DOKUMENTACE PRO ZMĚNU STAVBY PŘED DOKONČENÍM

REKONSTRUKCE ŠKOLY J.A.KOMENSKÉHO PRO ÚČELY MÚ VE DVOŘE KRÁLOVÉ NAD LABEM

Změna stavby před dokončením – 1.NP (II.etapa)

POŽÁRNĚ BEZPEČNOSTNÍ ŘEŠENÍ

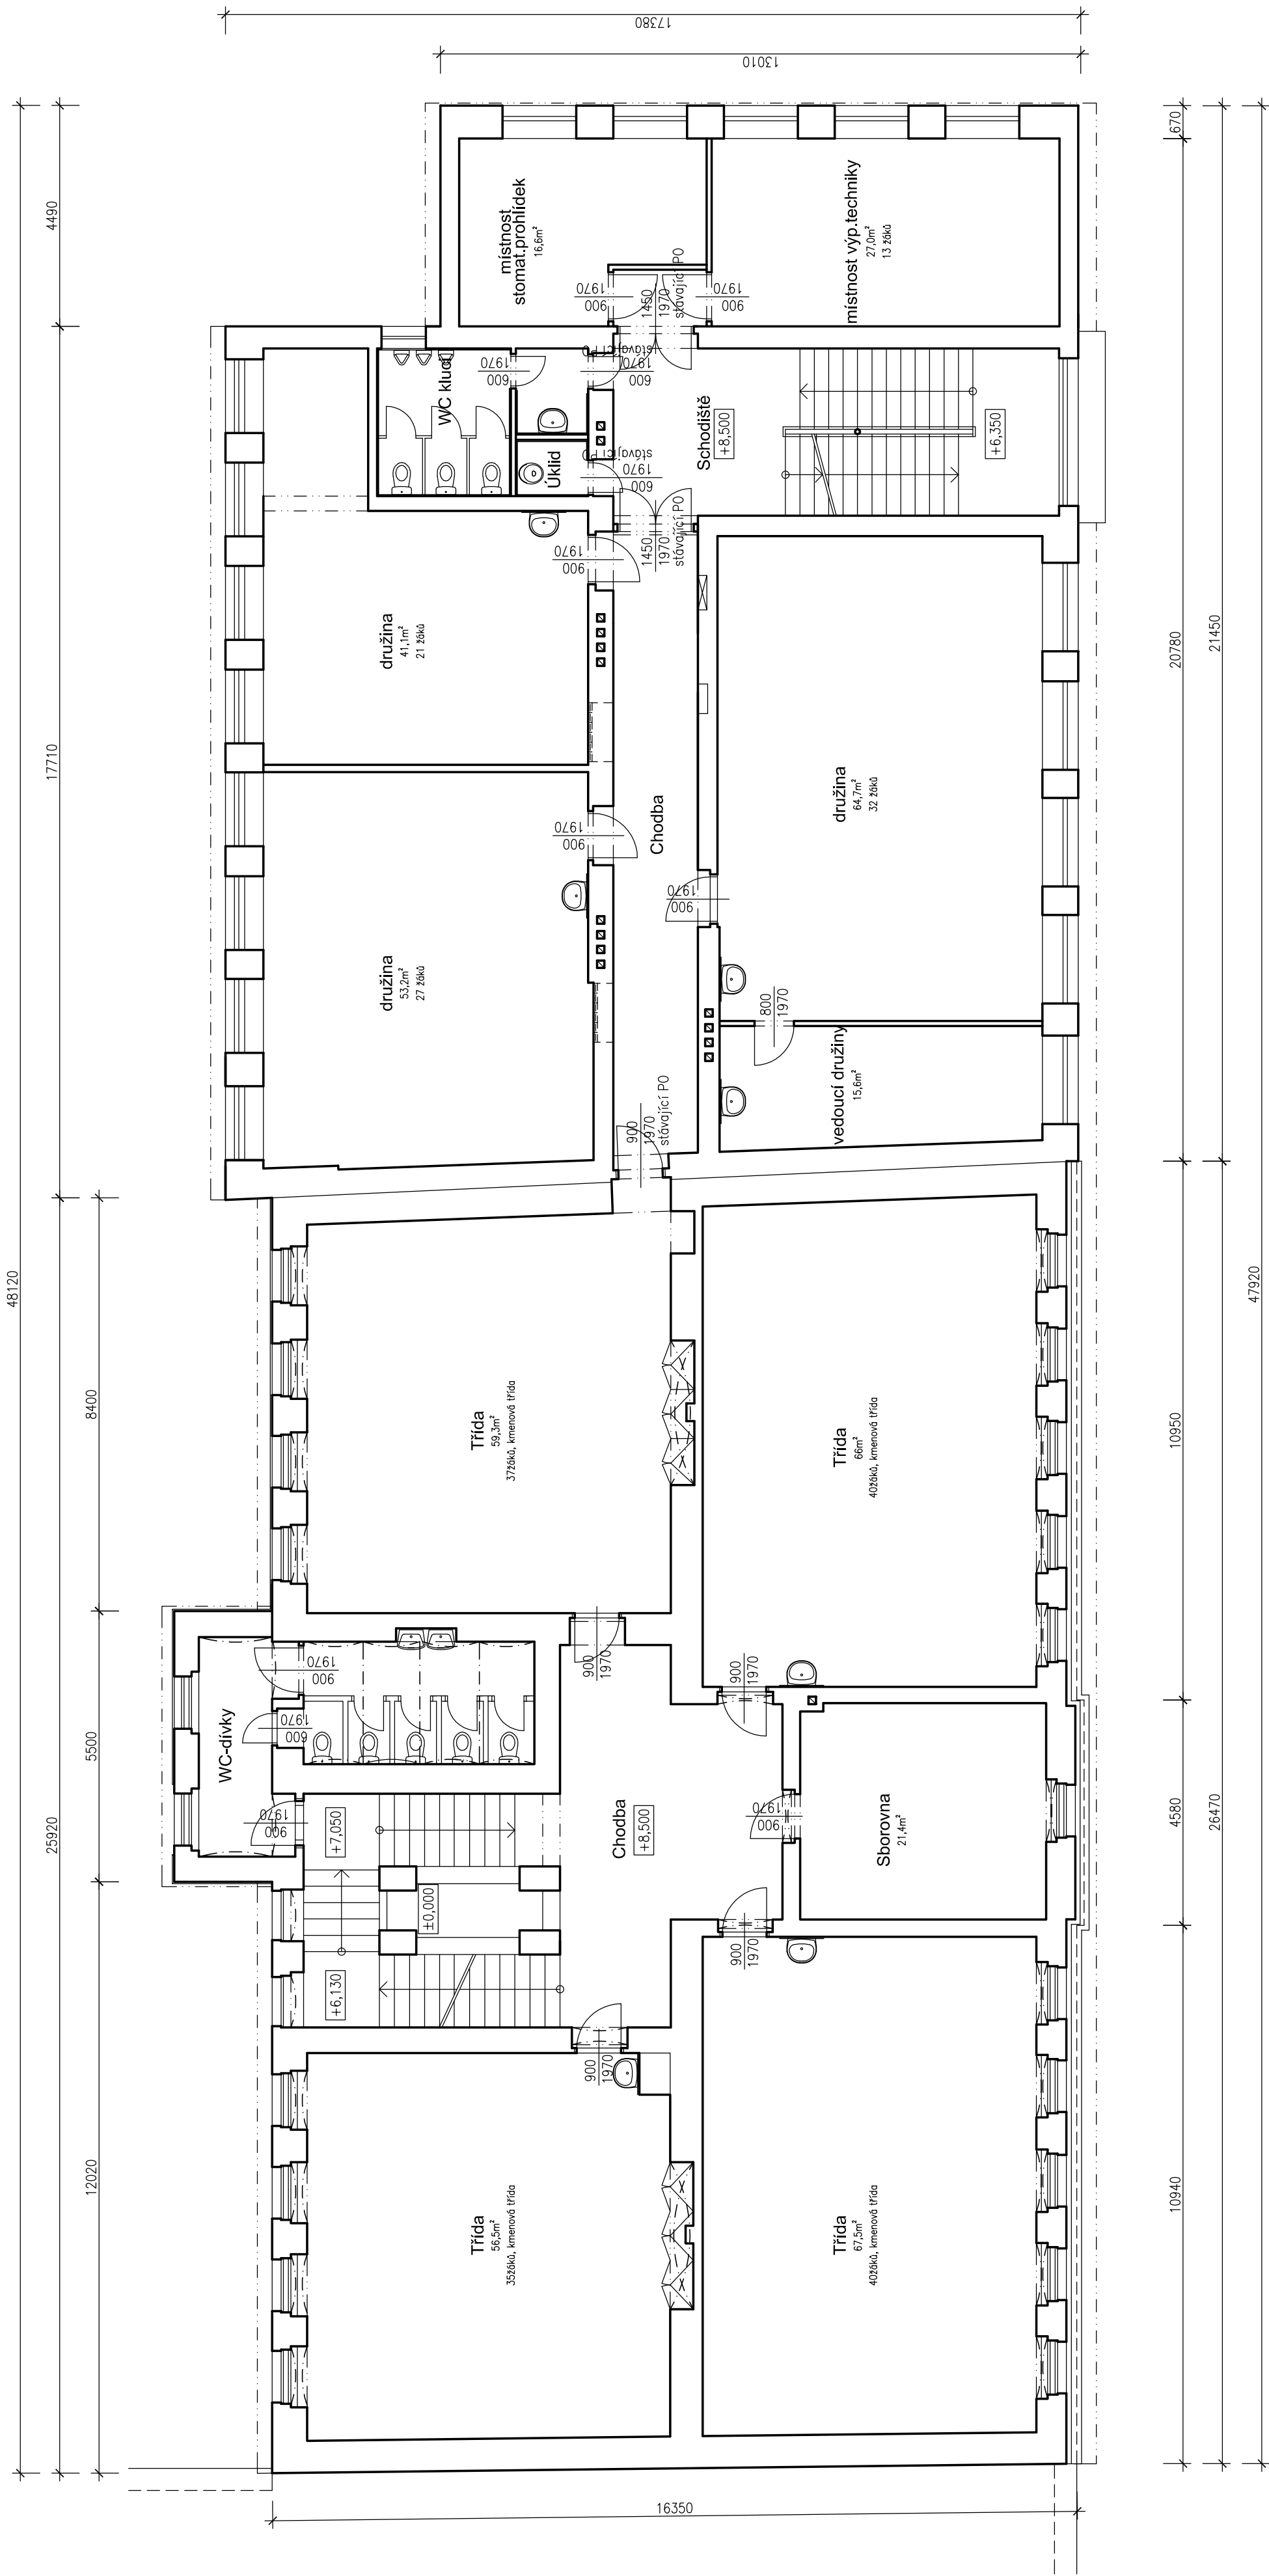
- 1) umístění výtahové šachty do prostor tříramenného schodiště v levé části budovy
- 2) místo kanceláří v levé části je nově umístěn archiv m.č. 1.05 a studovna m.č.1.03

- 3) místo archívu v levé části je nově umístěna spisovna m.č. 1.14
- 4) hlavní vstup do levé části je zrušen a je zde umístěna kancelář m.č. 1.01
- 5) jiné dispoziční uspořádání WC v levé i v pravé části
- 6) nová přístupová rampa pro bezbariérový přístup do 1.np v pravé části místo původní plánované venkovní rampy ve dvorní části
- 7) nová rampa pro eventuální únikovou bezbariérovou cestu z objektu v levé části
